# INDIPENDENZA, P.ZZA

**1670**

## Descrizione prestazionale dell'intervento

## Foto del rilievo

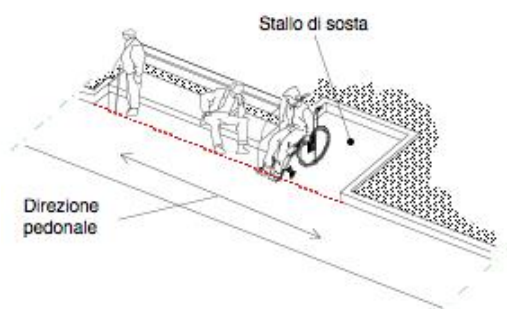
## Criticità

Ostacolo costituito da seduta

Ridimensionamento dello spazio a verde, a lato della panchina, al fine di consentire l'accostamento di una sedia a ruote o di un passeggino.

Prevedere uno spazio adeguato al lato delle panchine esistenti per lo stallo di una persona mi sei a rotelle
